NIEUWE TOESTAND
GELIJKVLOERS
schaal 1/100

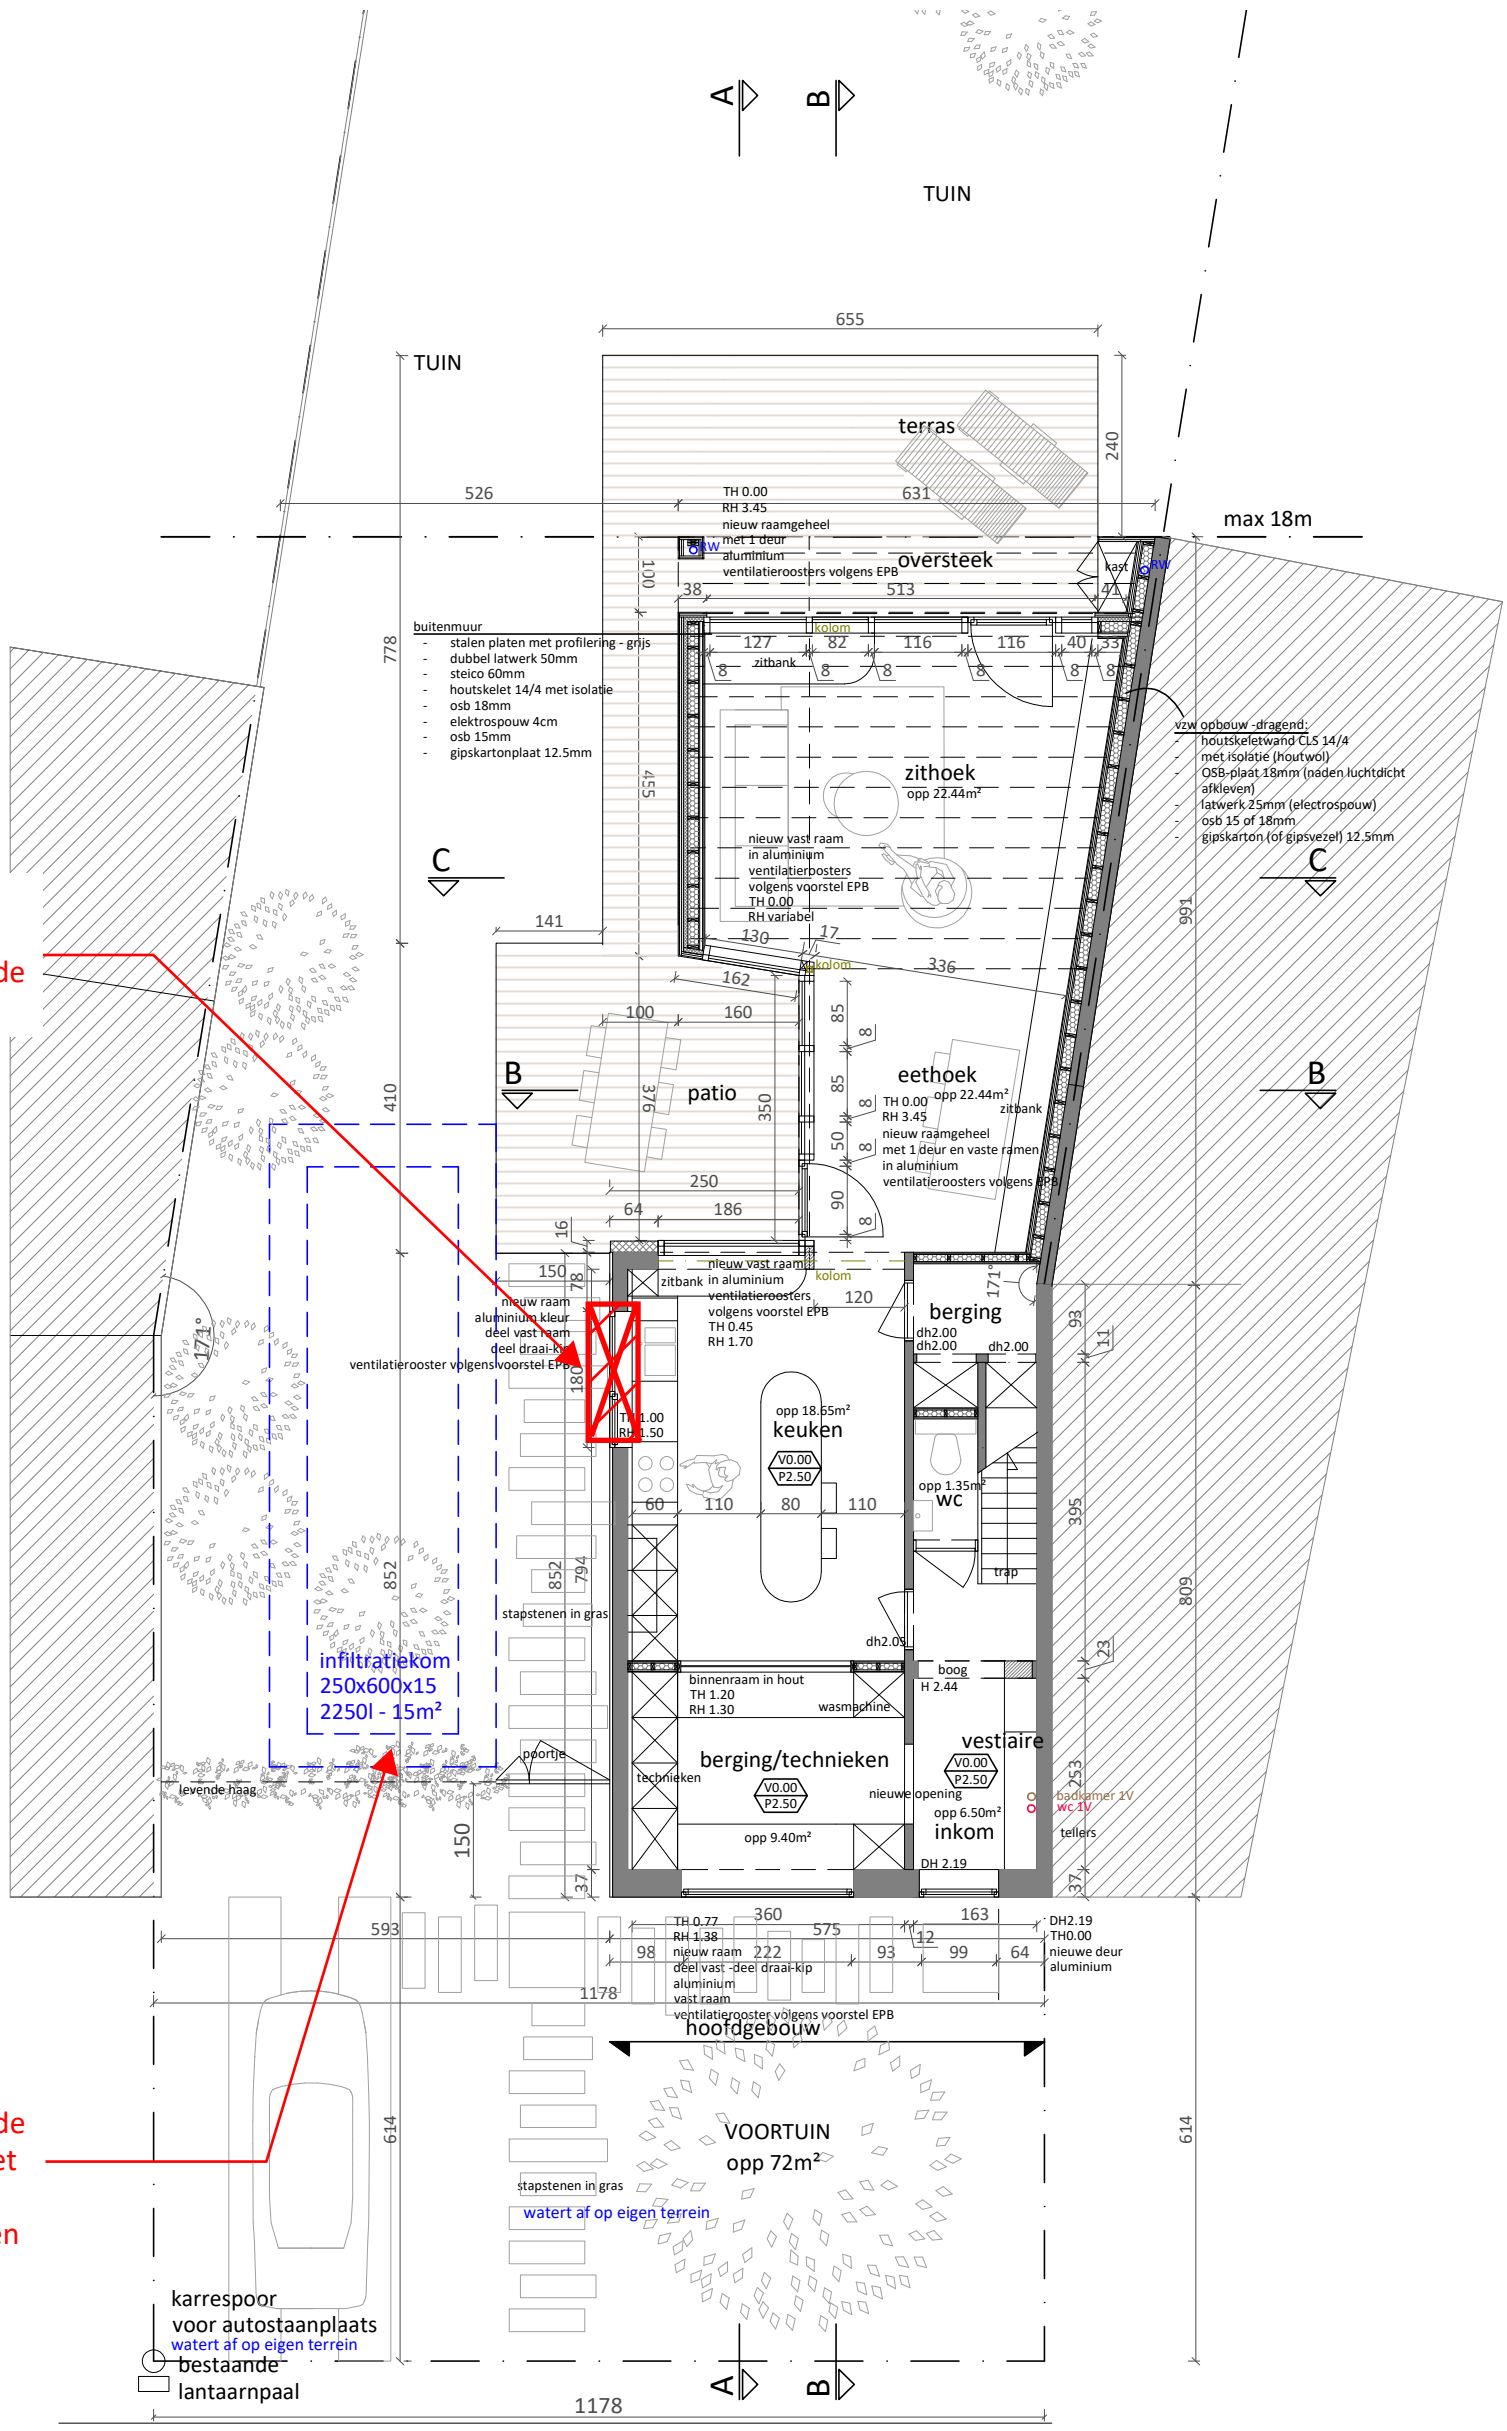
Het raam in de wachtgevel is uitgesloten van de vergunning

Bijzondere voowaarde:
*i*nfiltratiekom mag niet worden voorzien in zijtuinstrook. De mogelijkheid van een van een nieuwe woning tegen de bestaande wachtgevel moet gevrijwaard blijven. De bovengrondse moet worden voorzien in het verlengde van het nieuwe aanbouwvolume.
